## <ポリテックスノコ・再リニューアル概要(2021年7月)>

- ●外枠のフレーム・コーティング膜に加え、金網の素材変更を行いました。裏面の脚の配置数も 考慮し、耐荷重性能はそのままに<u>従来モデルより約30%軽量化</u>しました。
  - ※「従来モデル」は、2020年12月リニューアル(約16%軽量化)以前のモデルを指します。

## <ウラ面>

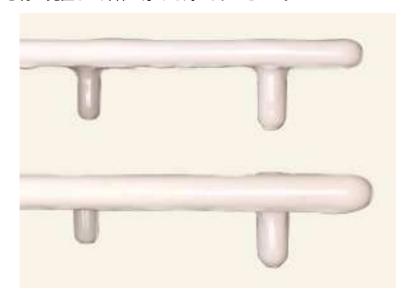
裏面の脚配置数を増やし、耐荷重性能を維持
